AUTORITÀ DI BACINO DEL DISTRETTO IDROGRAFICO DELLA SICILIA

**OGGETTO: AUTORIZZAZIONE IDRAULICA UNICA**

*\*\*\*AIU a favore di Società SOAMBIENTE s.r.l. \*\*\**

- Ditta SOAMBIENTE s.r.l. Discarica per rifiuti inerti in Siculiana (AG) Contrada Fontana Grande. Istanza di proroga del provvedimento di VIA e relativa autorizzazione ex art. 208 del D.Lgs 152/06 di cui al DDS n. 1246 del 01.08.2012. Convocazione conferenza dei servizi per il rinnovo autorizzazione
- Ditta: Società SOAMBIENTE s.r.l. Via Zunica, 61 – Agrigento (AG), P.IVA 02530320841

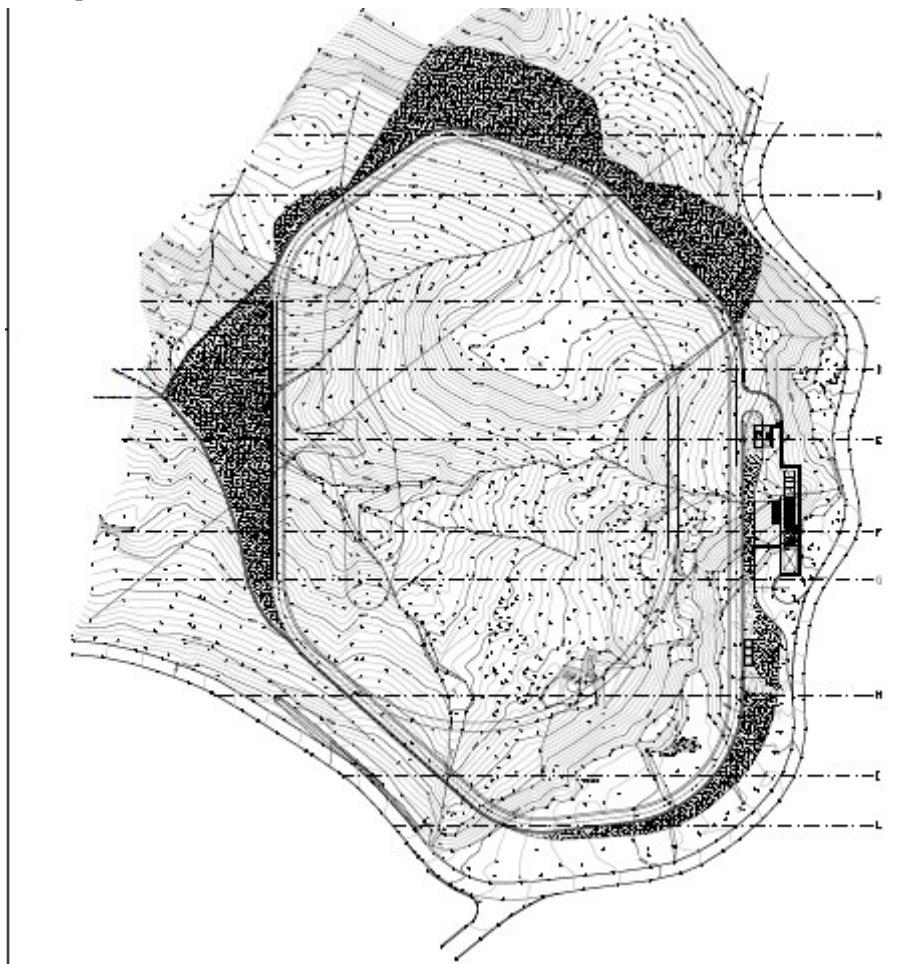
CONSIDERATO che la discarica insiste sul territorio del Comune di Siculiana (AG), di seguito si riporta un estratto dell'inquadramento territoriale;

CONSIDERATO che per gli aspetti relativi al Piano Stralcio di Bacino per l'Assetto Idrogeologico le aree interessate dalle opere progettuali ricadono all'interno del bacino del Bacino Idrografico del Fosso delle Canne (065) e non interferiscono con aree a pericolosità/rischio geomorfologico e/o idraulico P3, P4 e siti di attenzione;
